关键词：蒙迪欧汽车(2.5L)自动变速器旁通阀—
—加装

文号：07Q4/116

长安福特马自达汽车有限公司生产的 2.5L 蒙迪欧（CD132）汽车。

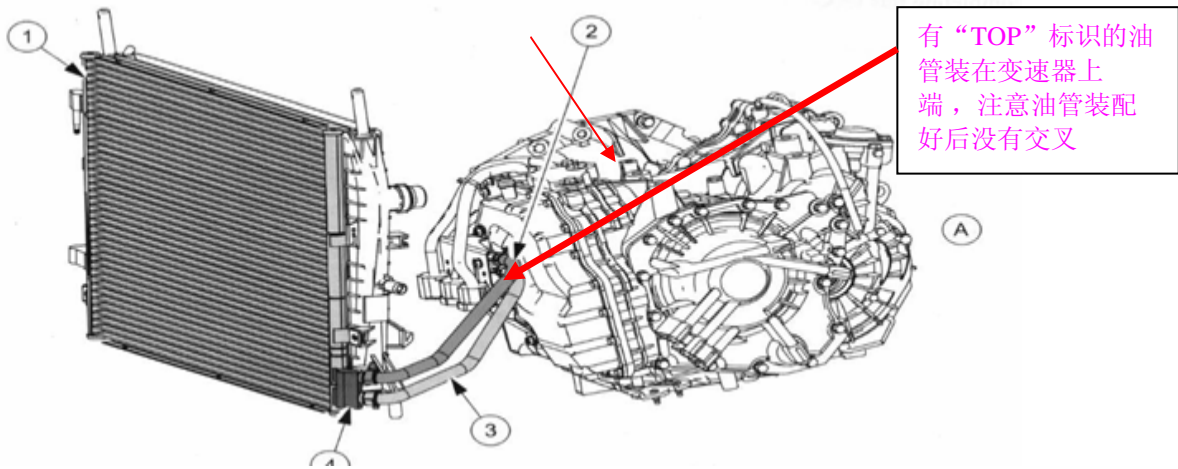
- 4、拆卸自动变速器与自动变速器油冷器之间的两根油管。
- 5、安装加有旁通阀的冷却油管组件（加有旁通阀的冷却油管组件作用：替代原来自动变速器与自动变速器油冷器之间的两根油管）。如图所示：

请确认旁通
发连接管固
定螺钉是否
紧固料好

注意：装配之前检查旁通阀连接管螺钉是否紧固良好

连接顺序图

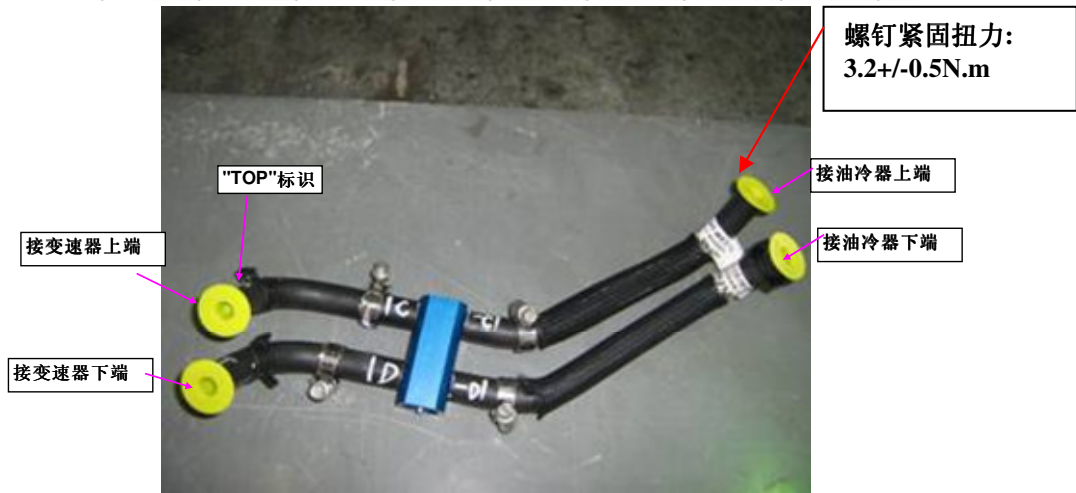
6、油管的装配顺序与原车一致，即有 TOP 标识的油管装在变速器一边的上端。如图所示：

TOP 标识：
